## **INFORME N° 00205-2025-SENACE-PE/DEAR-UFM**

**ASUNTO** : Evaluación Final del «Cuarto Informe Técnico Sustentatorio de la Unidad Minera Toquepala», presentado por Southern Perú Copper Corporation - Sucursal del Perú

**REFERENCIA** : Expediente N° M-ITS-00299-2024 (31.12.2024)

**FECHA** : San Isidro, 06 de junio de 2025

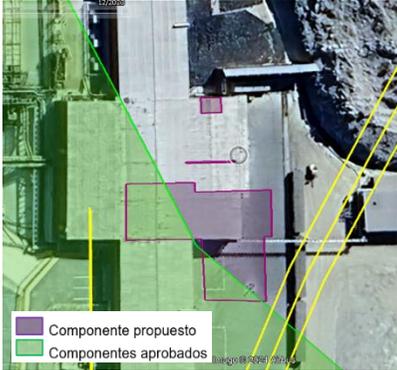
20.	Capítulo 2 Ítem 9.7.1 (Pág. 11)	SENACE	<p>El Titular respecto a la “Mejora tecnológica en la planta LESDE”:</p> <p>a). Se observa que la modificación propuesta se emplaza parcialmente sobre instalaciones que no cuentan con certificación ambiental, conforme se observa en el Mapa 9.1 y archivos KMZ presentados, ver imagen siguiente:</p>	<p>Se requiere al Titular:</p> <p>a). Presentar el IGA y resolución de aprobación de las instalaciones sobre los que se superpone la modificación propuesta. Corregir, según corresponda, la delimitación (polígono) de la modificación propuesta y modificar en la integridad del expediente.</p> <p>b). Precisar si la deslaminadora a ser reemplazada por la modificación propuesta será desmantelada e indicar su disposición final. De igual manera, precisar si se realizarán trabajos de demolición de las estructuras asociadas a deslaminadora mencionada, indicar volúmenes a generarse y donde se procederá a su disposición final. Indicar los IGAs y resoluciones de aprobación de los lugares donde serán dispuestos tanto la deslaminadora a reemplazar y los</p>	<p>El Titular:</p> <p>a). Indica que la “nueva máquina deslaminadora se instalará dentro de la misma nave industrial donde opera la máquina deslaminadora existente”. En la Matriz de respuesta precisa que es la “nave de electrodeposición” y que tiene como IGA base el EIA Integrado de lixiviación Cuajene-Toquepala (1995). Además, corrigió el polígono asociado a la huella del componente aprobado, el cual indican “<i>presenta un desfase debido a la antigüedad de los estudios asociados</i>” de tal manera que la modificación propuesta se encuentra dentro de la condición aprobada. E corrige la huella de la modificación propuesta y actualizó en los mapas correspondientes.</p> <p>b). Precisa en la sección 9.7.1.1 que “la máquina deslaminadora existente</p>	Sí
